**Oggetto:** Lotto di impianti di produzione di energia elettrica da fonte fotovoltaica "OZZANO 3" – "OZZANO 4" – "OZZANO 5" di 21,797 MW, Via Tolara di Sotto snc, Comune di Ozzano dell'Emilia (BO). Procedimento di VIA – PNIEC. Proponente: Chiron Energy SPV S.r.l. (Rif. ID: 9994)

**Parere di conformità col PTM**

Figura 1-4 – estratto cartografico dalla Tavola 3a del PSC “Ambiti e Trasformazioni territoriali” con indicazione dell'area di cui all'art. 20 comma 8 lettera c-ter del D.lgs. 199/2021

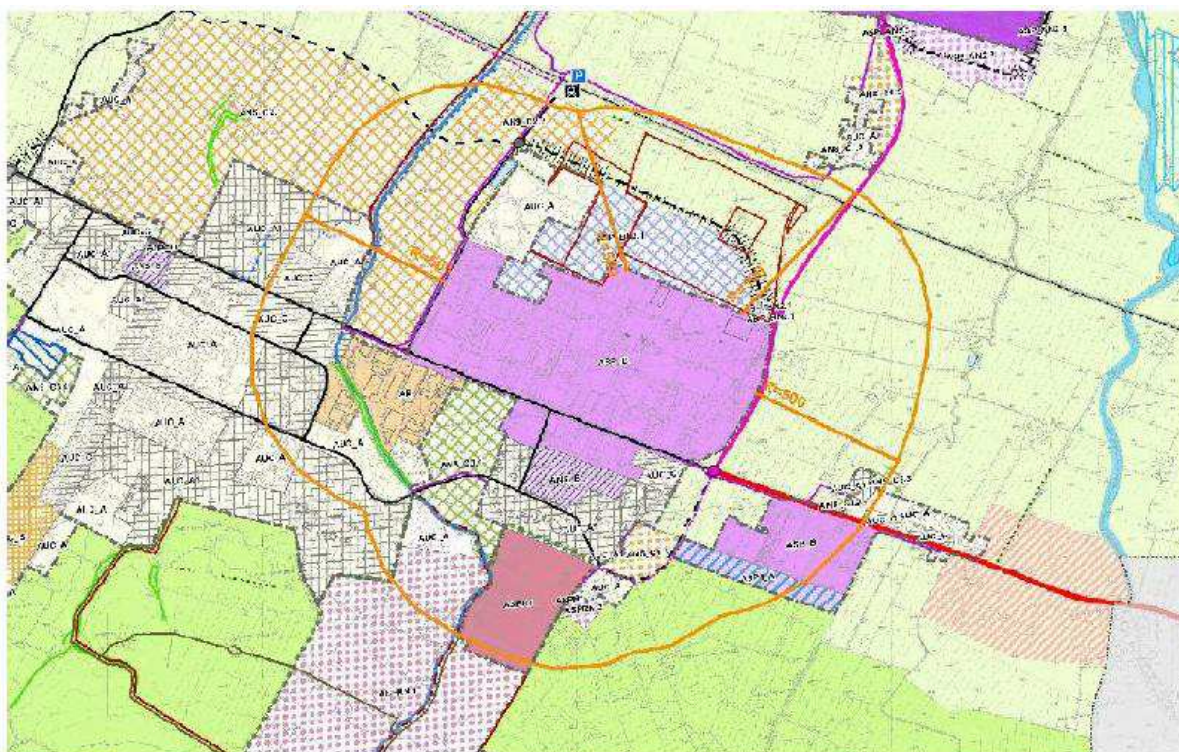
Tutto ciò premesso, si ravvisa la coerenza rispetto alla normativa nazionale e regionale vigente relativa alla localizzazione degli impianti fotovoltaici; con particolare riferimento al D.Lgs n. 199 del 2021, l'area in esame ricade all'interno del buffer di 500m dall'area industriale (solar belt), come riportato anche nel SIA, di cui si riporta un estratto cartografico:

Pertanto l'area agricola è da ritenersi idonea *ope legis* ai sensi dell'art. 20, comma 8, lett. c-ter del medesimo decreto, ferme restando le verifiche di coerenza con il medesimo comma lett. c-quater) in merito alla fascia di rispetto di un chilometro dai beni sottoposti a tutela ai sensi della parte seconda o dell'articolo 136 del D.Lgs 42/2004.
